Commission économique pour l'Europe

Comité de gestion de la Convention TIR de 1975

Spécifications conceptuelles, fonctionnelles et techniques du système eTIR :**Version 4.4 : Propositions d'amendements****Propositions d'amendements examinées par l'Organe de mise en œuvre technique****Note du secrétariat****I. Contexte**

Figure I
Version actuelle du diagramme de classe « Gestion douanière des données concernant les garanties »

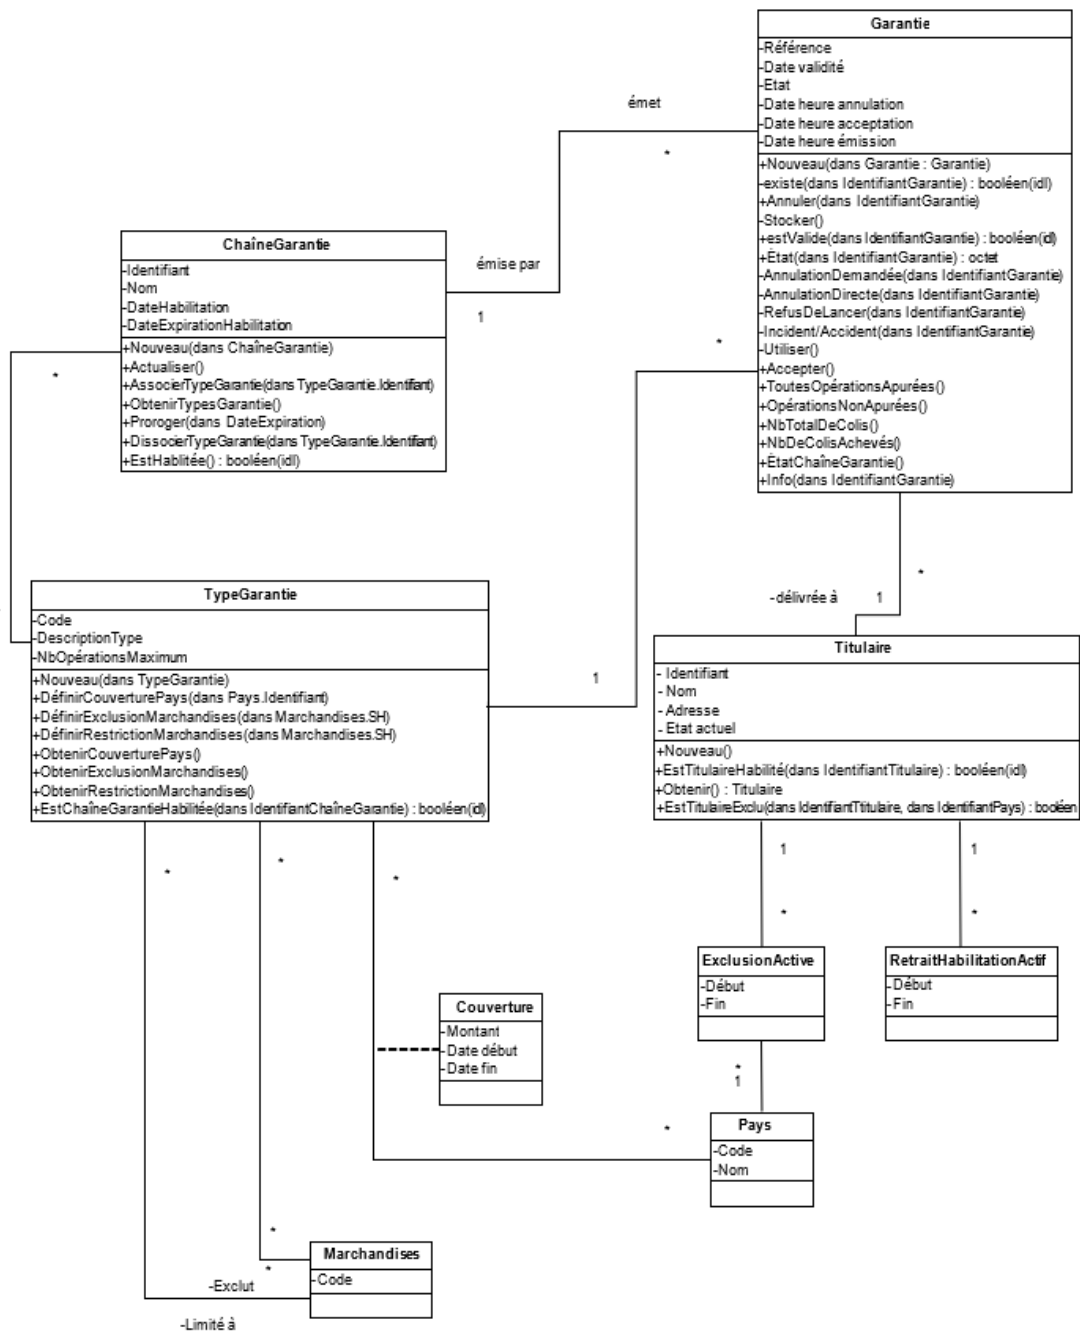
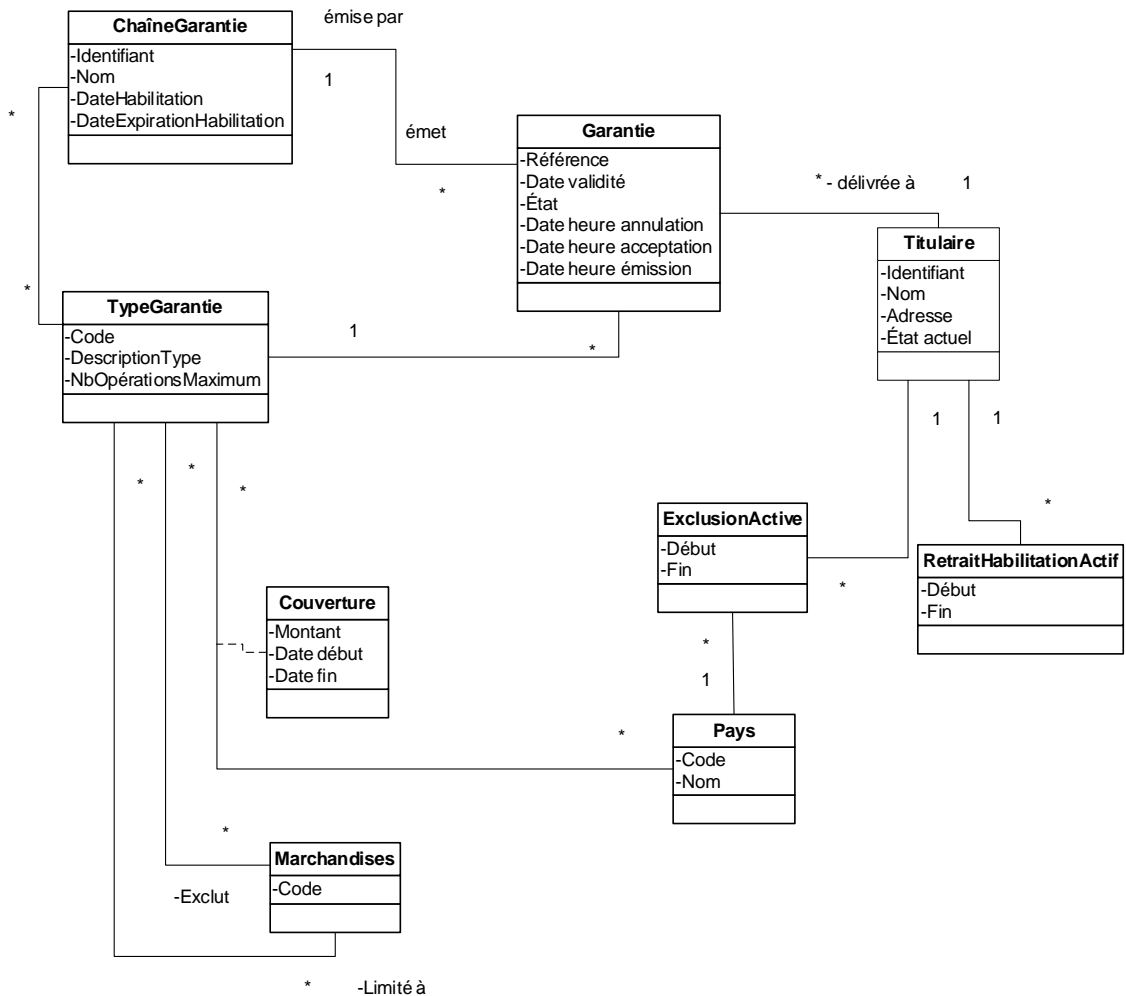
24. Les diagrammes de classe en langage UML utilisés dans la version 4.3 des spécifications fonctionnelles eTIR décrivent non seulement les classes ainsi que leurs relations et leurs attributs, mais aussi un ensemble de méthodes visant à faciliter la mise en place du système international eTIR. Ces méthodes n’ont donc guère voire pas d’intérêt pour les pays qui souhaitent modifier leur système douanier de façon à appliquer la procédure eTIR. Les figures I et II ci-dessous montrent la différence entre la version actuelle et la version simplifiée du diagramme de classe « Gestion douanière des données concernant les garanties » (fig. 1.19 des spécifications fonctionnelles eTIR).

25. À sa troisième session, le TIB a approuvé la simplification des diagrammes de classe.

Figure V
Diagramme du processus « lancer l'opération TIR » en langage BPMN

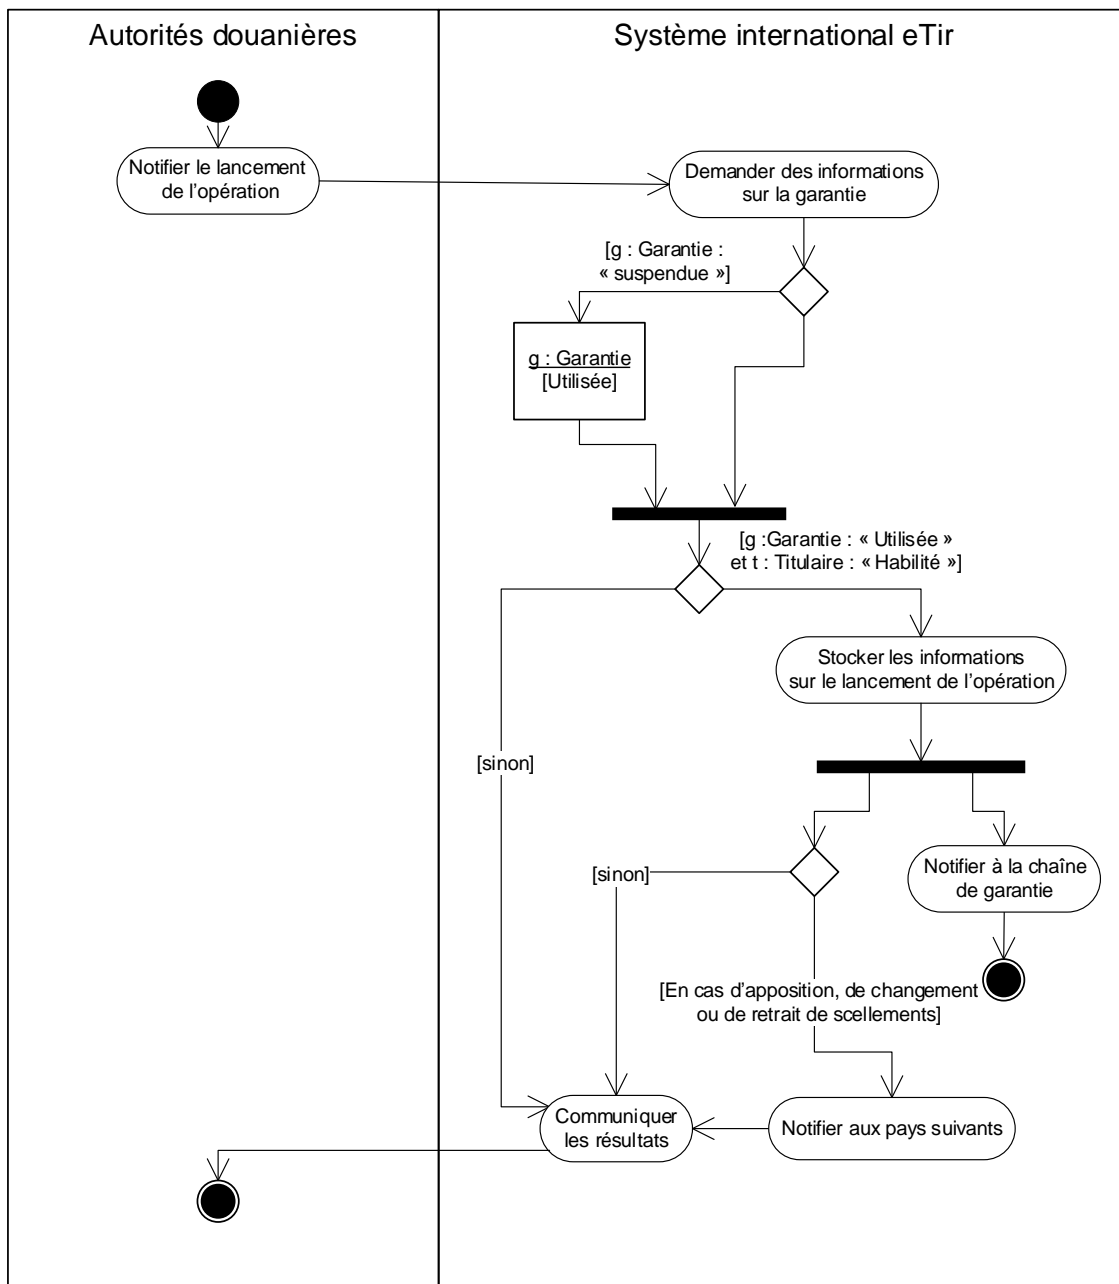
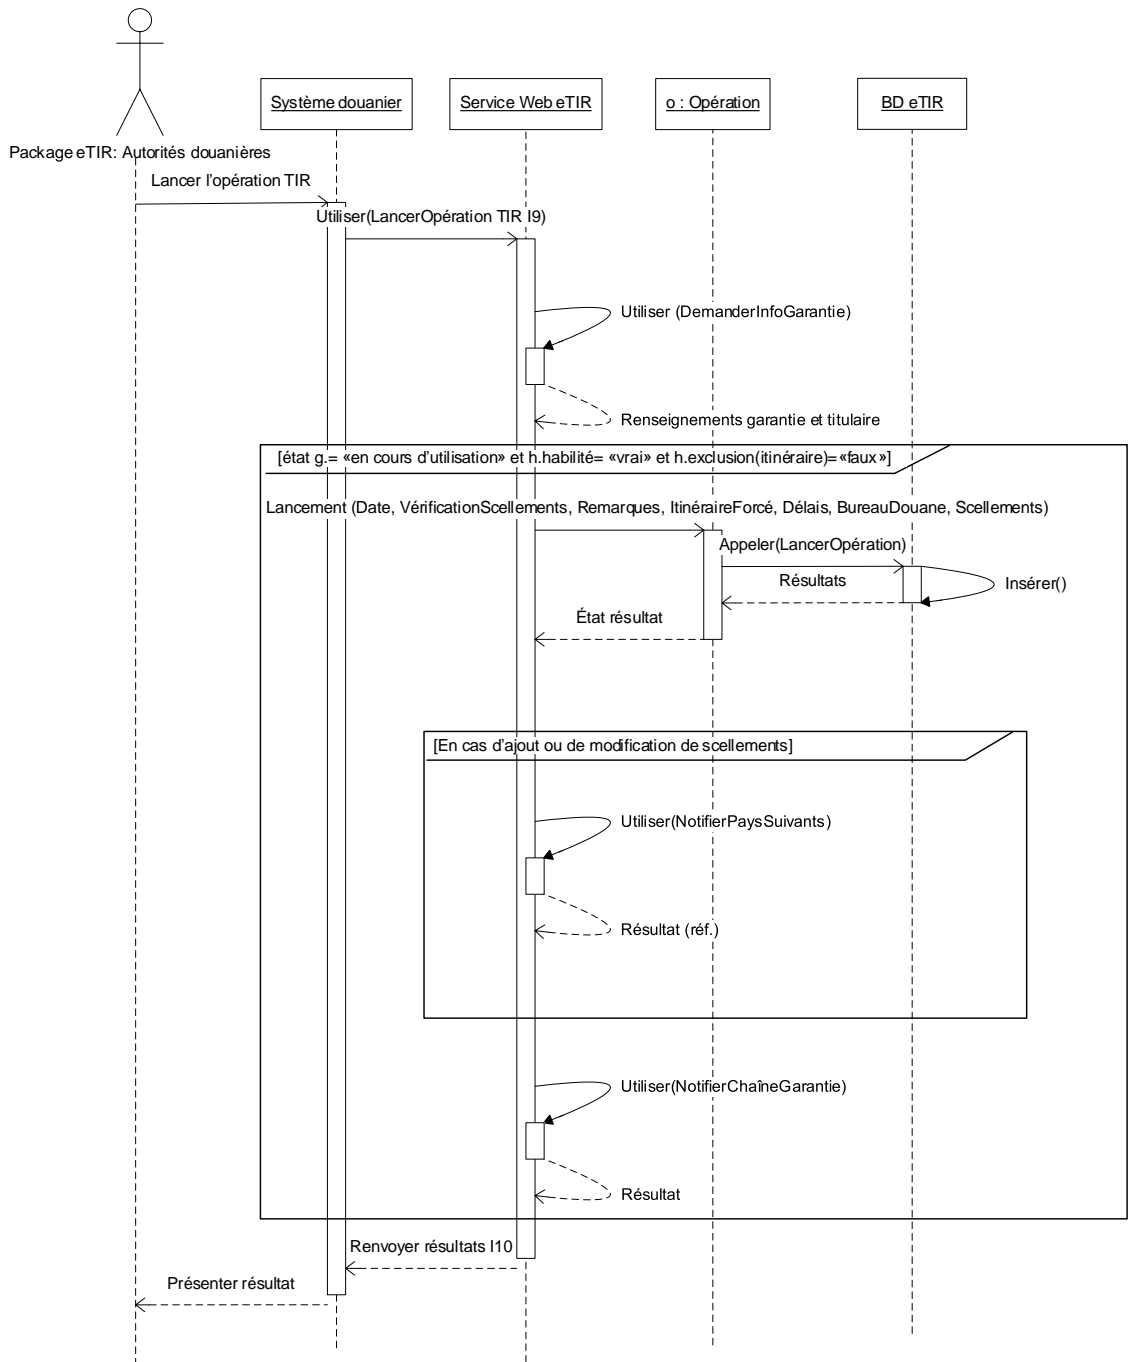
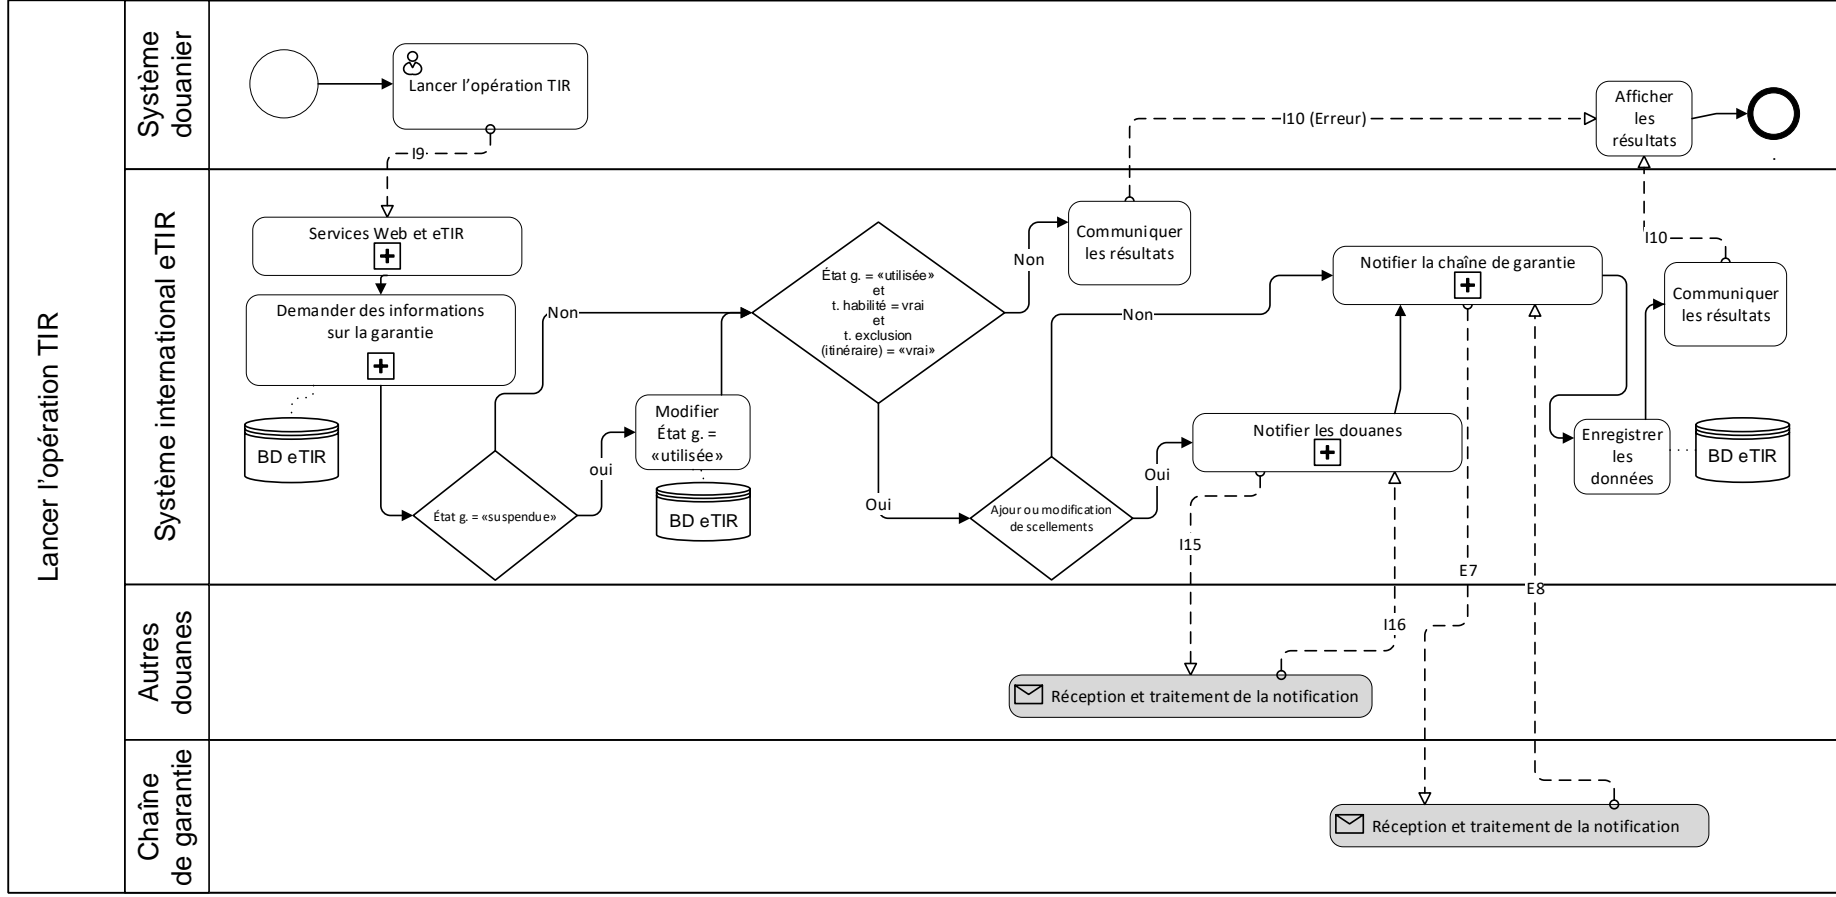
26. Dans la version 4.3 des spécifications eTIR, conformément à la méthodologie de modélisation uniformisée initialement retenue pour le projet eTIR, les processus sont modélisés à l'aide de diagrammes d'activité et de séquence en langage UML. Ces dernières années, la méthode de modélisation et de notation des processus métier (BPMN) a gagné en popularité dans le monde des affaires et le secteur des technologies de l'information et des communications (TIC) et est donc mieux comprise par les profanes comme par les spécialistes. Dans cette optique, le TIB est invité à décider s'il convient de remplacer, dans la version 4.4 des spécifications eTIR, les diagrammes d'activité et de séquence utilisés dans la version 4.3 par des diagrammes BPMN. Les figures III, IV et V ci-dessous représentent le diagramme d'activité « lancer l'opération TIR » en langage UML (fig. 12 des concepts relatifs au système eTIR), le diagramme de la séquence « lancer l'opération TIR » en langage UML (fig. 1.9 des spécifications fonctionnelles eTIR) et le diagramme du processus « lancer l'opération TIR » en langage BPMN.

27. À sa troisième session, le TIB a accepté de remplacer les diagrammes actuels (en langage UML) dans les concepts relatifs au système eTIR et dans les spécifications fonctionnelles par les nouveaux diagrammes proposés (en langage BPMN), conformément aux exemples ci-dessus.
